**Dossier de renouvellement de l'autorisation de la station d'épuration du  
Sémaphore de Saint-Cast-le-Guildo**

**Réponses au PV du commissaire enquêteur du 22  
octobre 2020**

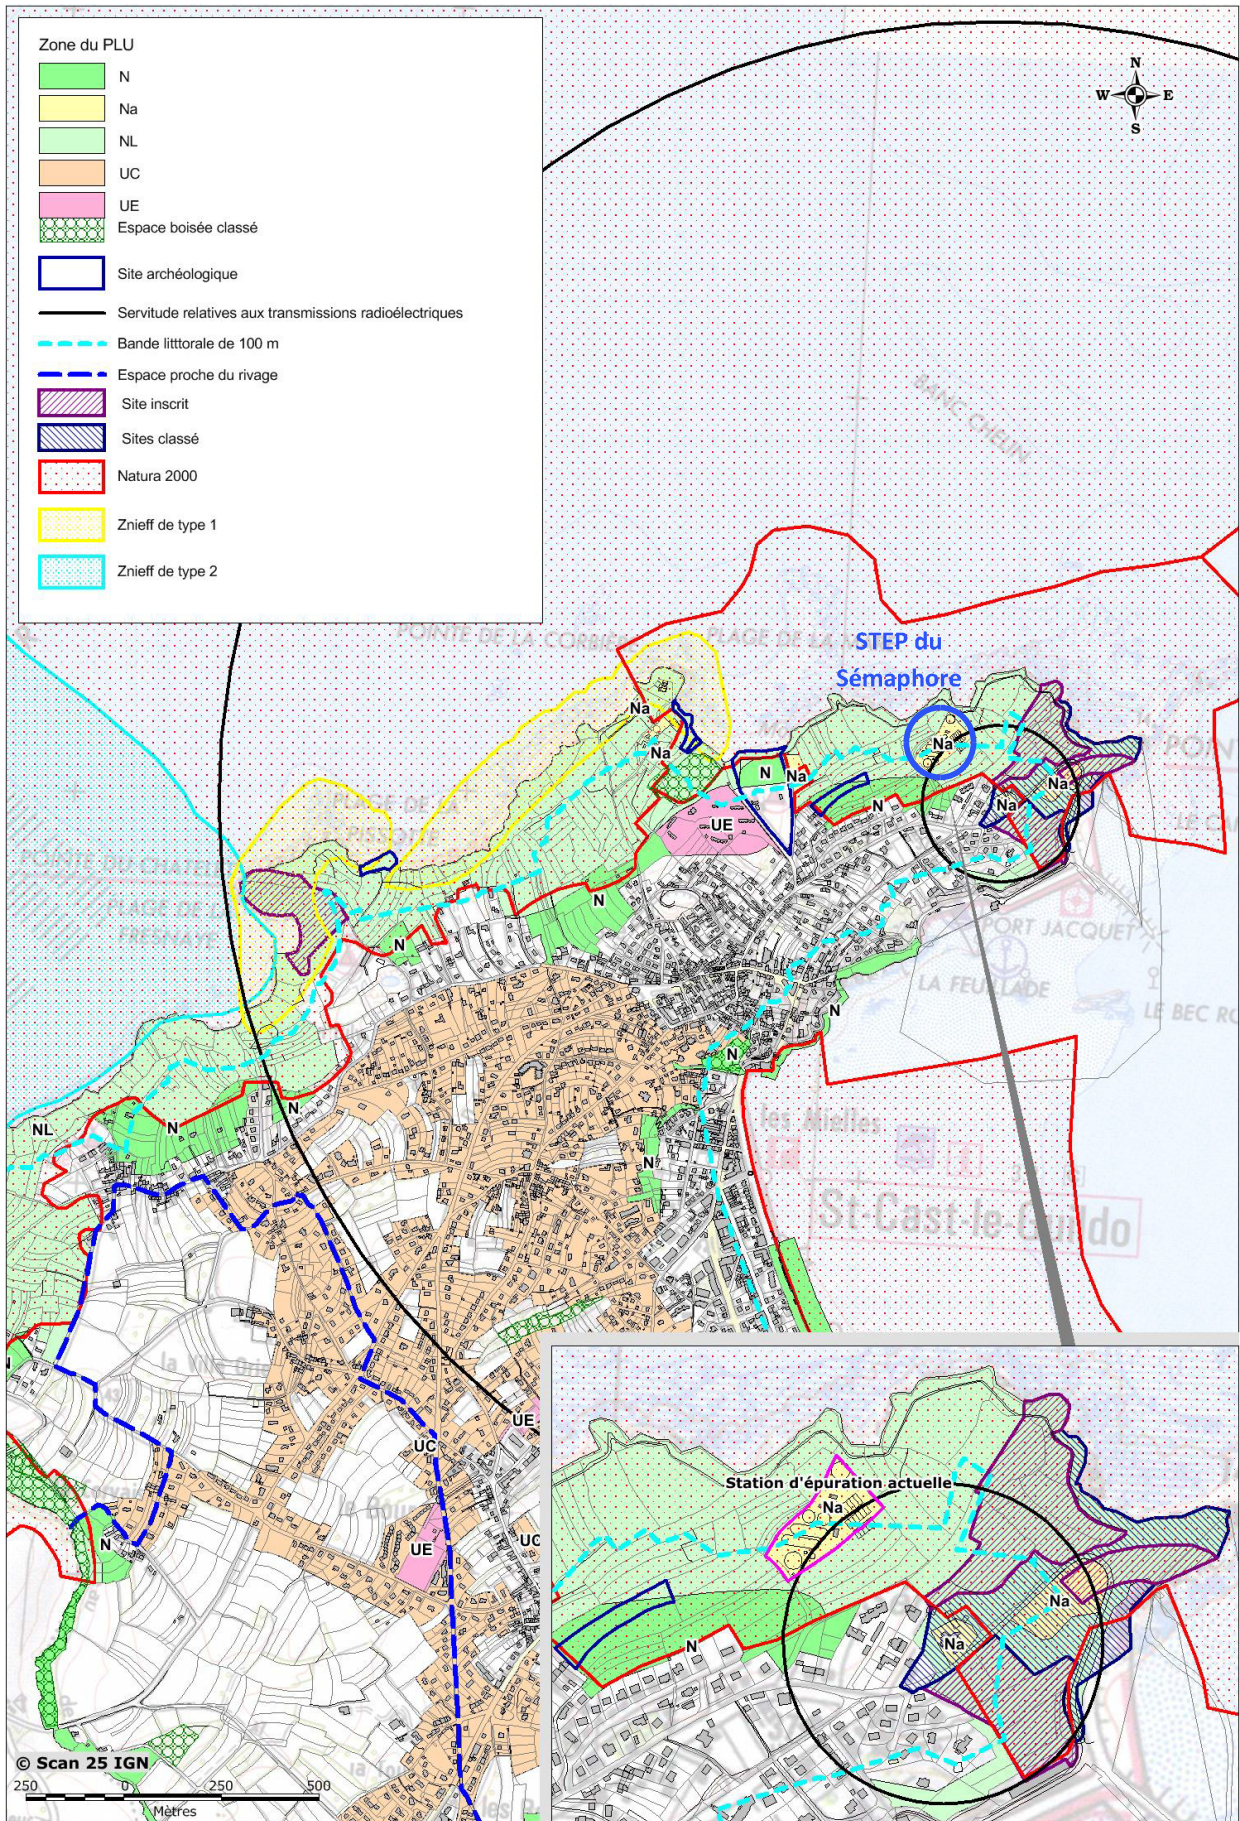
Le choix d'un site pour l'implantation d'une nouvelle station doit également prendre en compte les nombreuses contraintes répertoriées dans le cadre de la présente étude, s'agissant de constructions nouvelles. Celles sont synthétisées sur la carte suivante pour la partie Nord de la commune

Les sites potentiels situés suffisamment proches du littoral et-des courants les plus forts, tout en respectant l'ensemble des contraintes répertoriées, sont très peu nombreux et sont situés près d'habitations existantes.
